Rapport de contrôle d'installations électriques à basse et à très basse tension

RÉF. 122/2026/65075/D01:3

DATE DU CONTRÔLE 22/04/2026 (12:00 - 12:45) AGENT VISITEUR Mohamed Izmar
ADRESSE DU CONTRÔLE Square de Biarritz 3 (étage 01) - TYPE DE CONTRÔLE Visite de contrôle vente ancienne installation (8.4.2.)

Schéma(s) unifilaire(s) de l'installation

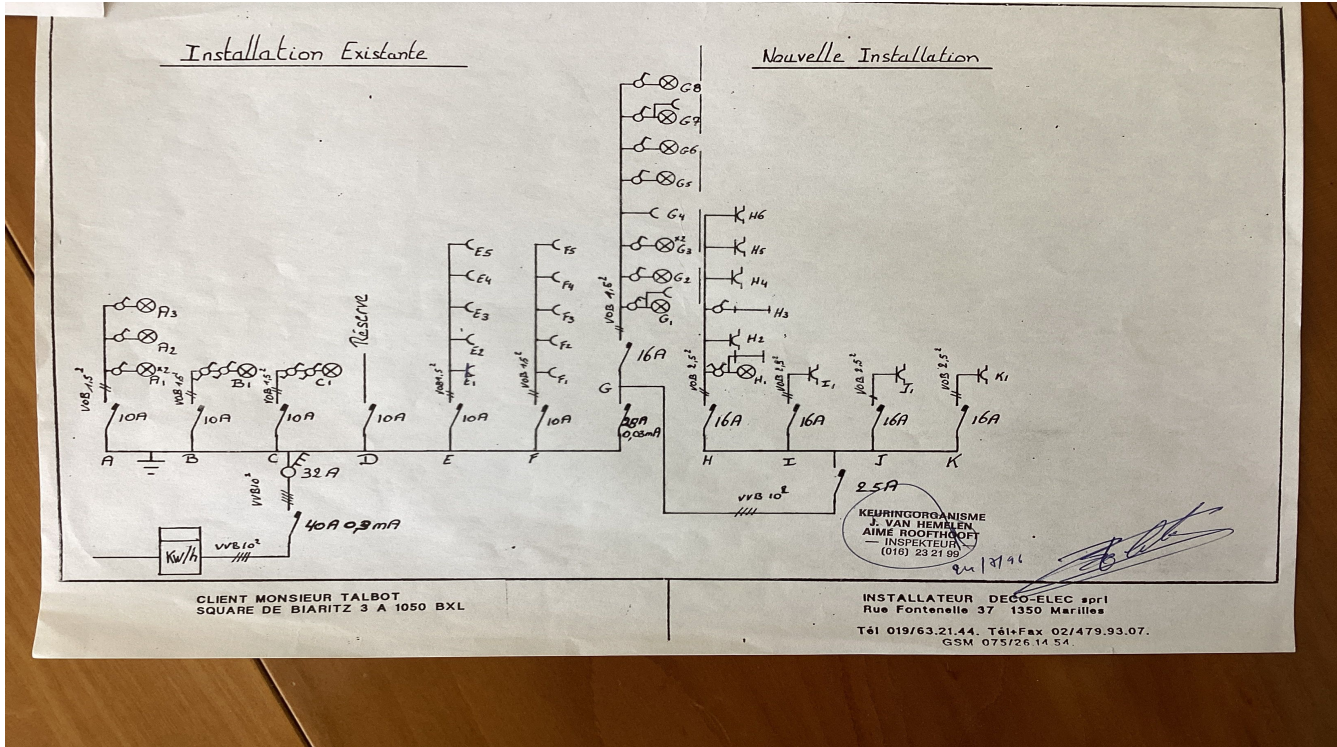
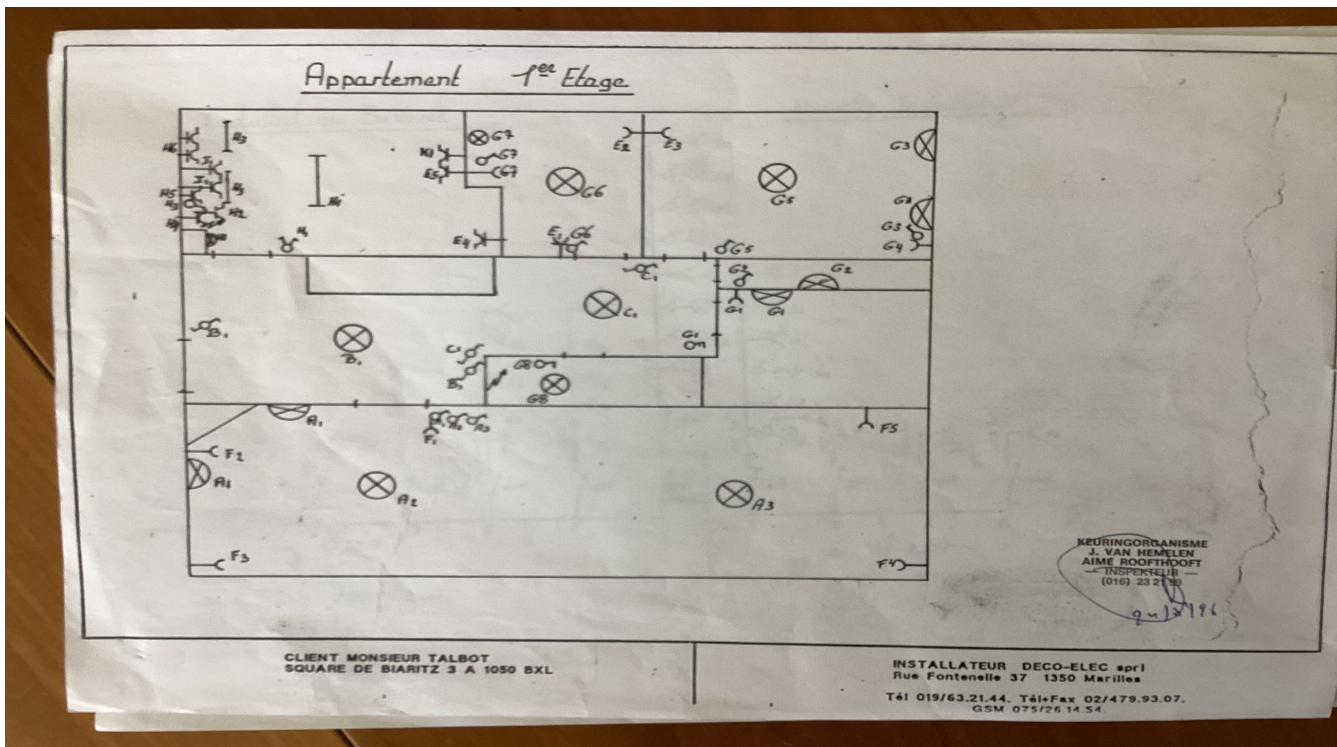
- Les schémas unifilaires et plans de position ne correspondent pas à la réalité. - 3.1.2.;6.4.6.;6.5.7.;9.1.2.
- Un ou des socles de prises de courant ne comportent pas une sécurité enfant. - 4.2.2.3.

- Les schémas unifilaires et plans de position ne sont pas conformes. - 3.1.2.;6.4.6.;6.5.7.;9.1.2.
- L'indice de protection contre les contacts directs des luminaires, socles de prises et/ou interrupteurs n'est pas suffisant - il faut placer des globes, des caches, des couvercles adaptés. - 4.2.2
